平成 27 年 2 月 4 日 原規技発第 1502041 号 原子力規制委員会決定

日本機械学会「発電用原子力設備規格 溶接規格（2012 年版/2013 年追補）」
（JSME S NB1-2012/2013）に関する技術評価書の策定について

「発電用原子力設備規格 溶接規格（2012年版/2013年追補）」

に関する技術評価書

図2 溶接後にクラッド溶接が実施されるものとクラッド溶接部の表面

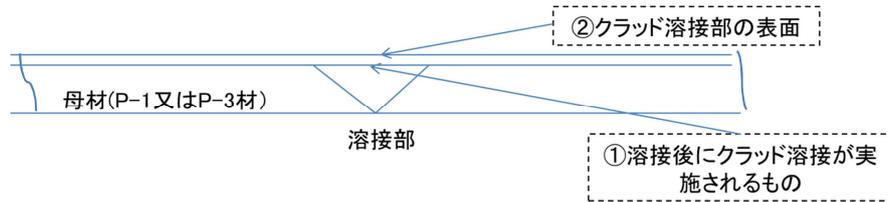
溶接後にクラッド溶接が実施されるもの (クラス 1 容器、図 2 の①) について、溶接後熱処理後に MT (MT が不適当な場合は PT) を実施することが困難な場合、溶接後熱処理前に実施することができることは、当該溶接部に再熱割れが発生する可能性を否定できないことから、妥当ではないと判断する。

クラッド溶接に使用する材料は再熱割れが発生する懸念のない材質（ステンレス鋼やニッケル・クロム・鉄合金）であることから、クラッド溶接部の表面（図2の②）については、溶接後熱処理前にPTを実施することができるとするのは妥当と判断する。

図 3 温度管理開始・終了温度の残留応力に及ぼす影響の解析結果^[2]

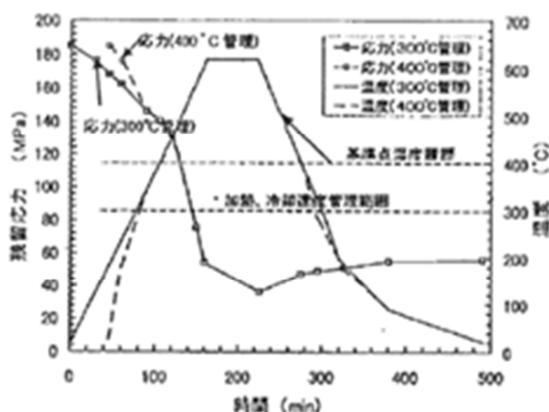
溶接後熱処理の方法について、「発電用火力設備の技術基準の解釈」（以下「火力技術基準解釈」という。）及び JIS Z 3700(1987)溶接後熱処理方法は、共に 425°C未満、ASME は 427°Cを超える温度での加熱及び冷却速度等を規定している。また、図 3 及び民間による溶接後熱温度の変更に関するモックアップ試験結果によれば、炭素鋼鋼管を用いた実証試験及び解析結果から、温度管理開始・終了温度を 300°Cから 400°Cにしても残留応力に影響がないとしている。

以上を踏まえ、溶接後熱処理時の管理温度を 300°Cから 425°Cに変更することは妥当と判断する。

図4-2 STPT480における加熱幅と溶接部中心での周方向残留応力との関係およびBcrの定義（解析）

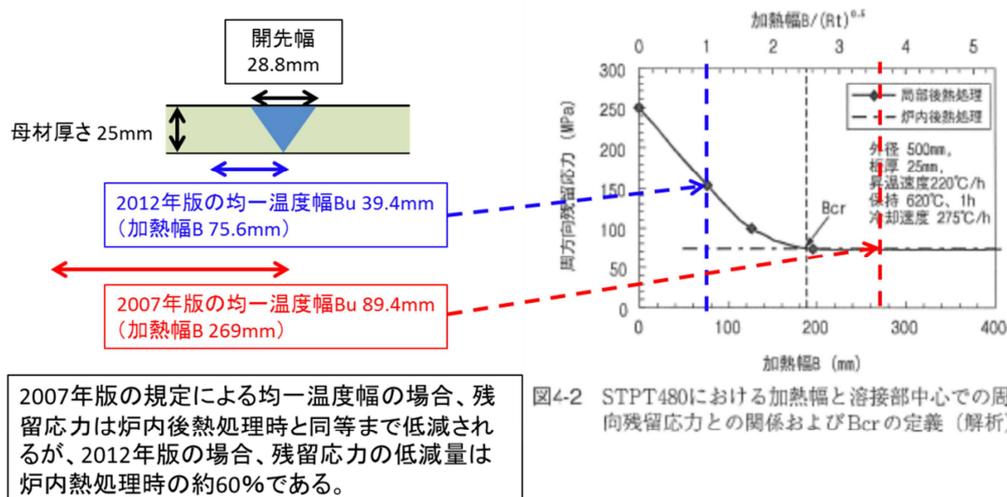
局部溶接後熱処理の加熱範囲の変更範囲に関し、変更に伴う残留応力低減について、技術的根拠の説明を求めたところ、文献^[3]が提示された。しかし、同文献からは、2007年版に規定されている加熱幅と、2012年版に規定されている加熱幅とでは残留応力に有意な違いがあり、この違いによる影響がないことを評価できないため 2007年版を適用する。また、第 4 部解説において、局部熱処理の場合の残留応力低減程度を炉内熱処理と同程度にする必要がある場合、JIS Z 3700 の規定による加熱範囲を推奨して

(2) 管寄せ又は管については、「溶接部の最大幅の両側にそれぞれ開先幅の 3 倍以上で、かつ、余盛幅の 2 倍以上の幅」

に読み替える。

図7 炭素当量と熱影響部の最高硬さ^[7]

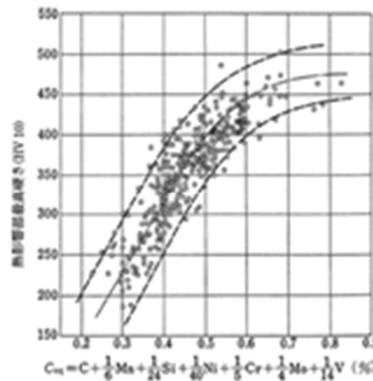
しかしながら、以下に示すことから、この変更は適切ではないと判断する。

- ・ P-1 材の炭素当量は 0.6 を超える可能性（例えば SB480）が否定できない（炭素当量が大きければ、最高硬さが大きくなる（図 7 参照）。）。
- ・ 文献^{[4][5]}の例は、被覆アーク溶接法で 100mm 長さの単一ビード直下の冷却速度測定結果であり、多パス盛りによる熱影響部の重畳データが含まれていない限定された条件の下での結果である。

図8 補修溶接を実施する場合のクラッド溶接の残存厚さ

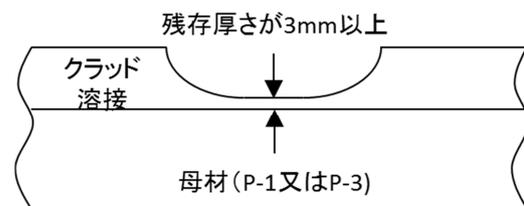
クラッド材を溶接金属として残留水素による遅れ割れの発生しにくい硬化性のない材料に限定していること、母材に熱影響が及ばないようにテンパービード法と同様3mm以上の残存肉厚（図8参照）を規定していること及び被覆アーク溶接やティグ溶接のように入熱の少ない溶接法に限定していることから、妥当と判断する。

図9 各種鋼の割れに対する後熱処理の効果^[8]

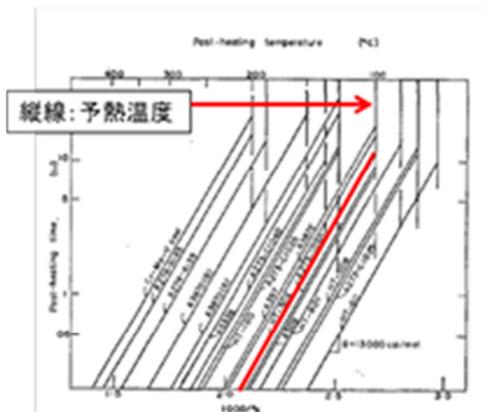
直後熱の実施は水素を拡散する効果があるとの知見（図9参照）があることから新たに規定されたものであり、妥当と判断する。

- ・ 図9は、斜線より左上の領域では割れが発生しにくく、右下では発生しやすいことを示す。

- HT-50A (P-1 材) の場合、予熱温度 100°C で直後熱なし (例えば 25°C) では割れが発生しやすいが、150°C で 2 時間程度直後熱を加えることにより割れが発生しにくくなる。

図10 炭素当量の分布

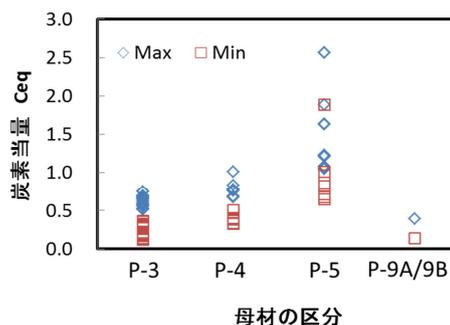
P-9A/9B 材は、ニッケルを含有するフェライト系鋼であるが、溶接後熱処理を要しないフェライト系鋼としては、P-3 (モリブデン鋼)、P-4 (クロムモリブデン鋼)、P-5 (クロムモリブデン鋼) が規定されている。P-9A/9B 材の炭素当

量は、図 10 に示すとおり、P-3 材又は P-4 材の炭素当量と同等以下の低い値となっており、硬化しにくい材料という評価は妥当と判断する。

図 11 Y 方向におけるビームオシレーションによる局部的溶融範囲拡大の防止^[9]

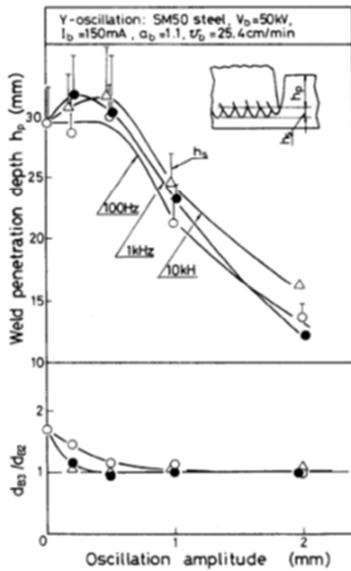
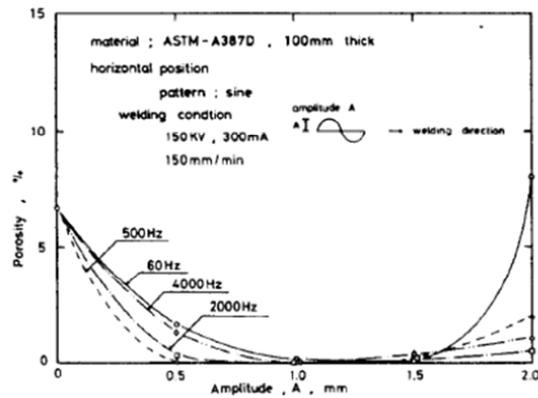
追加要求である「認証値の±10%の変更で1区分」を「認証値の±20%の変更」に変更したものである。オシレーションの幅は溶接線方向（X）と溶接線に直角方向（Y）とでその影響が異なるが、通常は1mm前後でありその認証値±20%の変更によ

って溶込み深さに大きな変化はなく^[9]、適切なオシレーションの幅には±20%以上の範囲で欠陥発生が低減されることを示す知見がある^[10]ことから、この変更は妥当と判断する。

図 13 溶け込み深さの比率に対する減圧の効果

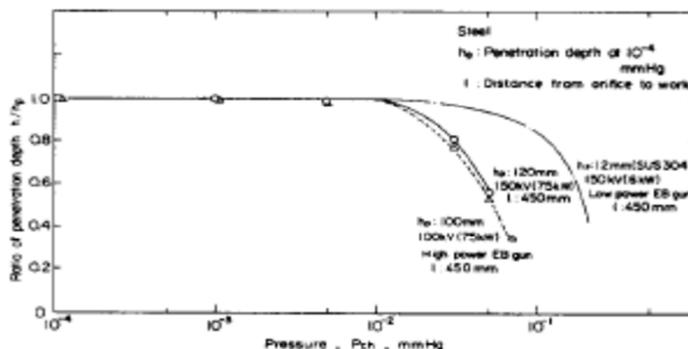
確認要領「認証値からの変更で 1 区分」に「認証値より低い真空圧力（真空度が高い）は、同一区分」を追加している。電子ビーム溶接では真空圧力の上昇（真空度の低下）は電子ビームの収束を障害し、溶込み深さが減少する。しかしながら、図 13 に示すとおり、ある真空圧力より高いと溶込み深さが減少するものの、それより低い真空圧力では溶込み深さに影響しないことが知られている。真空圧力が低

いものを同一区分とするよう規定を合理化したものであることから、妥当と判断する。

図 14 ベベル角と溶け込み形状^[14]

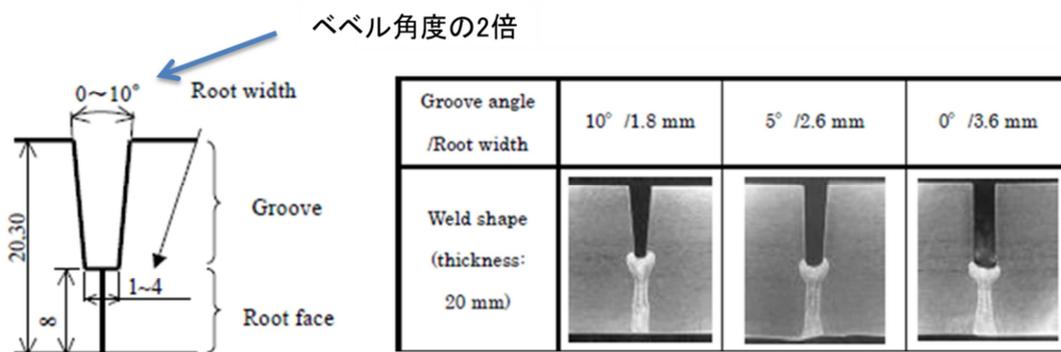
- ・ 確認項目「溶接方法」の追加要求事項の削除は、その内容を新たな確認項目「開先形状」の追加要求としたものであり、妥当と判断する。
- ・ 溶接規格 2007 年版の確認項目「溶接方法」の追加要求「V、U、片面、両面、裏当ての有無で 1 区分」のうち、「片面、両面、裏当ての有無で 1 区分」については、新たな確認項目「開先形状」の追加要求として「裏当ての有無で 1 区分」、「完全溶込み溶接において、両側から片側溶接への変更」に分離したものであり、規定内を変更するものでないことから、妥当と判断する。
- ・ 溶接規格 2007 年版の確認項目「溶接方法」の追加要求である「V、U、片面、両面、裏当ての有無で 1 区分」のうち、開先の種類 (V、U) ごとに 1 区分としていたものを ASME の規定を参考に確認項目「開先形状」の追加要求として「ベベル角度の 5° を超える減少で 1 区分」としている。ベベル角度の大幅な減少は、レーザービームの一部が開先壁面に当たりレーザーエネルギーが消費されて所定の溶込み深さが得られない可能性があるが、開先の形によらないこと及び図 14^[14]に示すとおりベベル角度の 2 倍が 0°、5°、10° において、溶け込み形状に大きな影響がないことから、ベベル角度の 5° 以内の変更であれば大きな影響がないと考えられる。したがって、「開先形状」の追加要求として、開先の種類 (V、U) を「ベベル角度の 5° を超える減少で 1 区分」とすることは妥当と判断する。

図15 10kWにおけるガス圧と溶け込み深さの関係^[15]

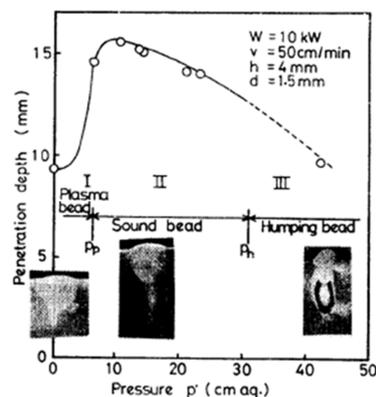
- 確認項目「プラズマ除去ガス」は溶接規格2007年版の確認項目「シールドガス」の追加要求内容から独立する形で追加したものであり、追加要求「流量の10%を超える減少で1区分」については、流量に係る制限を新たに設けたものであることから妥当と判断する。プラズマ除去ガスはCO₂レーザ溶接で発生するプラズマによりレーザが吸収されて溶け込み深さが減少し、ビード形成が不安定となることの抑制が目的であり、流量の大幅な減少によるプラズマ除去効果の低下を制限することから、妥当と判断する。一方、プラズマ除去ガスの無制限な増大は図15

に示すとおりビード表面性状に影響し、アンダーフィルやハンピングビードを生じる要因となる可能性が否定できないことから、増加側についても適切な制限を設けることを要望する。

図 16 溶け込みにおける焦点外し距離の効果^[16]

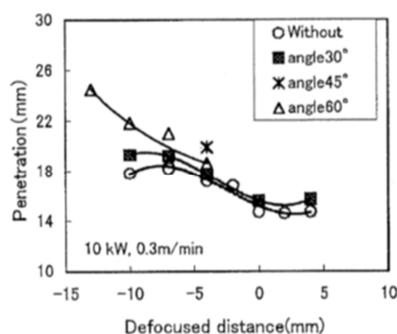
- 追加要求における「プラズマ除去ガスの姿勢（角度）の変更で1区分」の削除は、図 16 に示すとおり、アシストガスの吹付け角度の変化による溶込み深さの変化が概ね 10%以内であり、プラズマ角度の溶け込み深さに与える影響は小さいと考えられることから、妥当と判断する。

図 17 溶け込み深さにおける焦点位置の効果^[17]

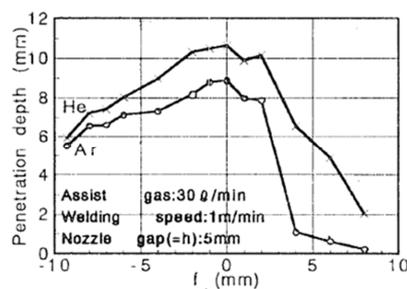
- 追加要求における「プラズマ除去ガスの変更で一区分」の削除は、図 17 に示すとおり、ガス種類の変更は溶け込み深さに影響を与えることから、妥当ではないと判断する。したがって、従前のおとし、確認項目「プラズマ除去ガス」の追加要求に「プラズマ除去ガスの変更で1区分」を追加する。

図18 レーザ出力及び溶接速度と溶け込み深さの関係^[18]

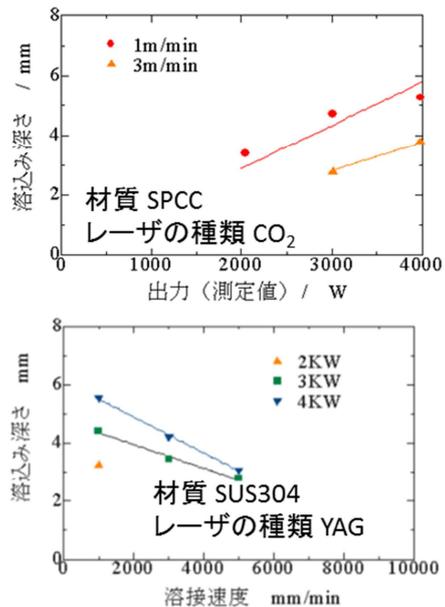
確認項目「レーザ出力」の確認要領における「認証値±2%で1区分」を「加工点における認証値10%を超える減少で1区分」に、また、確認項目「溶接速度」の確認要領「認証値±2%で1区分」を「認証値±10%を超える変更で1区分」に変更している。図18に示すとおり、レーザ出力及び溶接速度の±10%の変化により、溶込み深さは、概ね10%程度変化することが知られており、その影響は大きくないと考えられる。したがって、溶接速度について「認証値±10%を超える変更で1区分」に変更することは妥当と判断する。

一方、レーザ出力について、認証値10%を超える減少（「-」側）のみを制限し、増加（「+」側）を制限しないことは、認証を受けた施工法のレーザ出力の大幅な「+」側では入熱が過大となり、溶接欠陥等を発生する可能性を否定できないことから、妥当ではないと判断する。したがって、確認項目「レーザ出力」の確認要領は従前のおりとし、「加工点にお

図 19 溶け込み深さ及びビード断面積におけるレーザービーム入射角度の効果^[15]

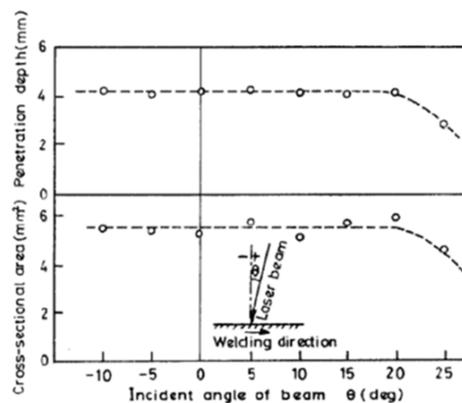
ビーム軸角度（溶接線方向の角度）の大きな変化は溶込み深さ及びビード断面積に影響する。しかしながら、ビームは一般的には垂直に照射され、図 19^[19]に示すとおり、±10° 以内の変更によっても溶込みに大きな影響はないとする文献があり、妥当と判断する。

図20 焦点距離とレンズ、ワーク間距離及び焦点外し距離の関係

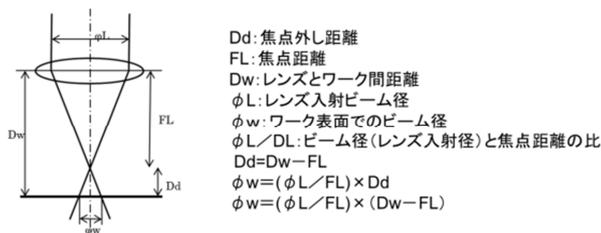
確認要領における「認証値からの変更で1区分」を「認証値の±10%を超える変更で1区分」に変更している認証を受けた焦点距離が大きい場合、レンズとワーク間の距離を一定として焦点距離を10%変化させるとワーク表面でのビーム径の変化が大きく、溶接規格2007年版で規定している「焦点外し距離」の「認証値±50%の変更で1区分」の場合のビーム径の変化に比して大きな変化となる場合がある（表17-1参照）。

また、焦点距離を±10%変化させた場合の欠陥の発生やビード性状等に有害な影響がないことについて確認できるデータが示されていないことから、「±10%を超える変更で1区分」とすることは妥当ではないと判断する。

したがって、「焦点距離」の確認要領は従前のおりとし、「認証値の±10%を超える変更で1区分」とあるのは「認証値からの変更で1区分」に読み替える。

図 21 レーザ溶接のビード断面^[20]

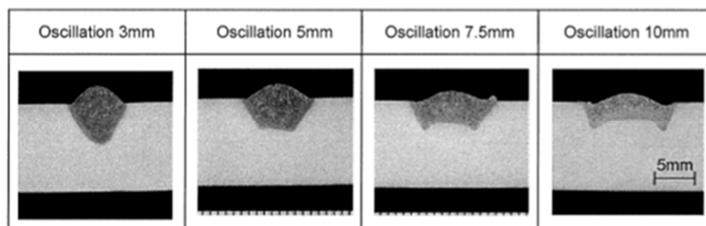
確認要領における「幅、周波数、ためらい時間の変更で1区分」を「幅、周波数、停止時間の認証値の±10%を超える変更で1区分」に変更している。オシレーション幅、周波数及び停止時間の±10%の変更については、図 21 に示すとおり、これらが溶け込み深さに与える影響は小さいと考えられることから、妥当と判断する。

図 22 溶接規格 2012 年版/2013 年追補 図 WP-400-2

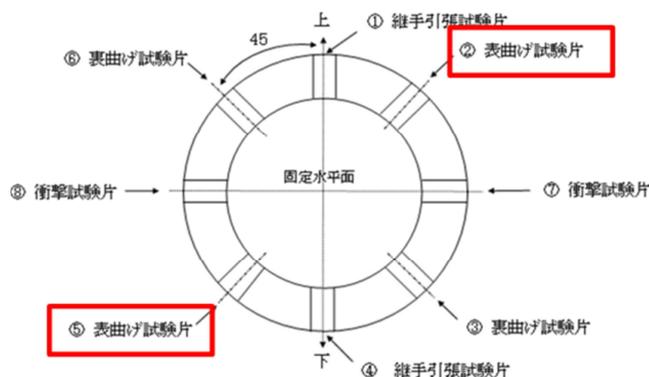
- ・ 溶技解釈においては、表曲げ試験は裏曲げ試験に準ずると規定されていた。試験片の種類、数及び採取方法として表曲げ試験片が規定されており（図 22）、記載漏れであったものを追記したものであることから妥当と判断する。

- 縦曲げ試験の採取位置図は、試験片の形状及び採取位置が明確になるように図の記載を適正化したものであることから、妥当と判断する。

- なお、溶接規格の WP-420 の本文規定及び図 WP-400-1 及び図 WP-400-2 のみでは試験の種類及び本数の全体の把握は難しいと考えられるので、第 4 部 解説 解説表 WP-420-1 機械試験片の種類及び数を規格本文に移行することを要望する。

**表22-1 アルミニウム材の溶接士技能認証試験
における曲げ試験用治具に関する規定内容の変更点**

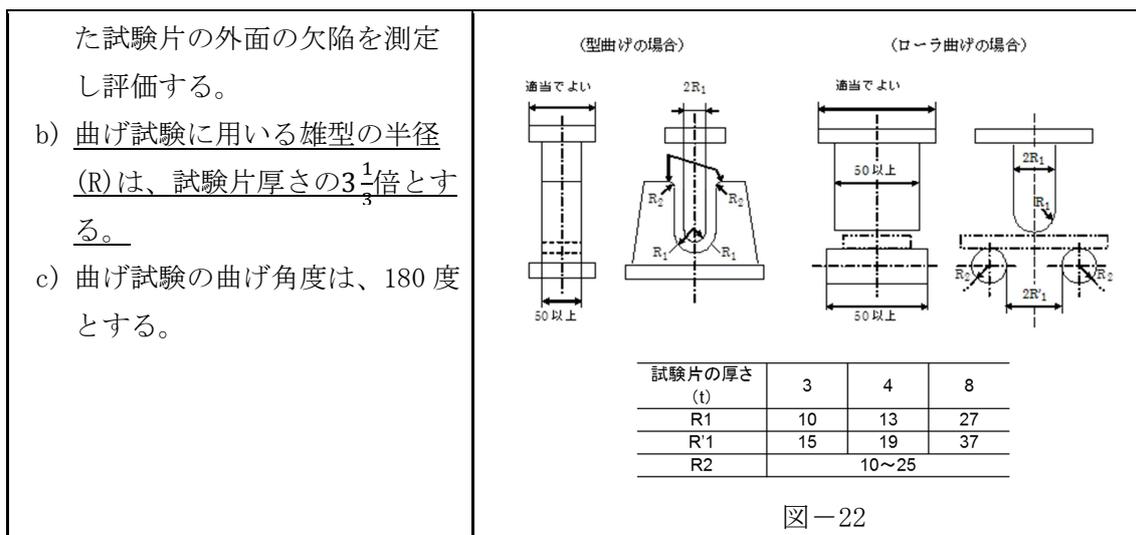
型曲げ試験の雄型半径 R_1 はほぼ同じである(下表参照)が、雌型の半径 R'_1 は大きくなっており、曲げ試験片が入る間隙 $R'_1 - R_1 - t$ が拡大している。この変更は、曲げ試験片に与える曲げ応力/ひずみが緩和されることから、妥当とは判断されない。この変更は、曲げ試験片に与える曲げ応力/ひずみが緩和されることから、妥当ではないと判断する。

型曲げ試験の試験用治具の雄型の形状変更が妥当でなく、この治具を用いて型曲げ試験を実施することは適切ではないことから、(4) 試験方法 2) 曲げ試験 に規定されている JIS Z 3122(1990) (突合せ溶接継手の曲げ試験方法)における 5.1 型曲げ試験方法は適用除外とする。

図23 带状電極肉盛溶接現象のイメージ図^[22]

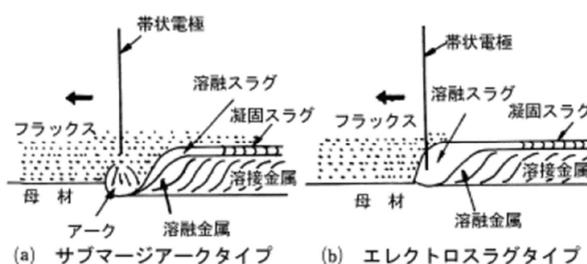
エレクトロスラグ溶接が溶融スラグの抵抗熱を用いて母材と溶接ワイヤを溶融する方法であるのに対し、サブマージアーク溶接は電極と母材との間で発生させるアーク熱により母材と溶接ワイヤを溶融する方法である^[22]。(図23参照。)

また、エレクトロスラグ溶接ではフラックスに電気抵抗が低いものを用い、抵抗熱で溶融金属を形成する役割を担う。サブマージアーク溶接ではフラックスに電気抵抗が高いものを用い、空気による金属の酸化を防ぐ役割を担っており、フラックスの種類と役割も異なる。

図 24 焼きもどしパラメータと引張強さの関係^[23]

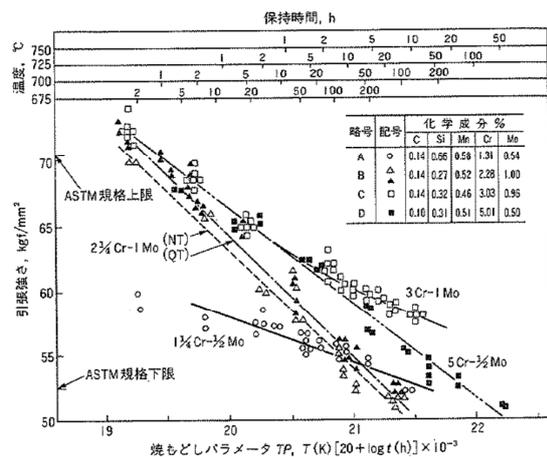
機械試験板の溶接後熱処理の保持時間については、(注) 2. において「本体の溶接部について溶接後熱処理を行う場合は、試験板にこれと同等の溶接後熱処理を行うこと。」と規定している。しかし、解説では「試験板の保持時間は、本体の合計の保持時間の 80%以上あれば良いこととする。また、本体の保持時間より長くなっても差し支えない。」と緩和規定している。本体の合計の保持時間の 80%以上でよいとする根拠について、日本機械学会は ASME Sec. III NB-2211 「Test Coupon Heat Treatment for Ferritic Material」 の規定内容を参考にしたとしている。しかし、NB-2211 は材料に対する熱処理の規定である。また、ASME Sec. III NB-4333 「Heat Treatment of Qualification Welds for Ferritic Materials」 の規定にも同様に 80%以上の規定はあるが、溶接施工法の認証試験に相当するものであって、そもそも機械試験板に対する規定は ASME Sec. III にない。

機械試験板は本体の溶接部の機械的強度を確認するためのものであり、溶接後熱処理を行った場合はそれと同等の熱処理を機械試験板に与える必要がある。機械試験板は ASME Sec. I に規定されているが、Sec. I にも本体の合計の保持時間の 80%以上でよいとする規定はない。また、火力技術基準解釈においても、そのような規定はない。溶接後熱処理の累積保持時間が長いと機械的強度が低下する場合もある (図 24^[23])。解説のこの記載を運用すると、規定を逸脱した試験板での試験が行われる可能性があることから、記載の再検討を要望する。

継手区分 C の「部分溶込み溶接とすみ肉溶接との組合せ」

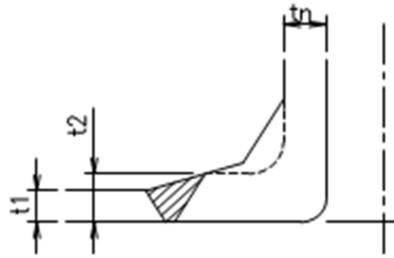
解説表 N-X-090-3-1 の中で、「(2)継手区分 C」であって「完全溶込み溶接とすみ肉溶接との組合せ」の第 3 例（下記の右図）では、「母材の厚さ」を「 t と t_n のいずれか大きい方」としているのに対し、「(3)管台を取付ける継手（継手区分 D）」であって「完全溶込み溶接とすみ肉溶接との組合せ」の第 5 例目（下記の左図）では、「母材の厚さ」を「 t と $tw1$ のいずれか大きい方」としており、両者間での整合性がないので、本件についての検討が望まれる。
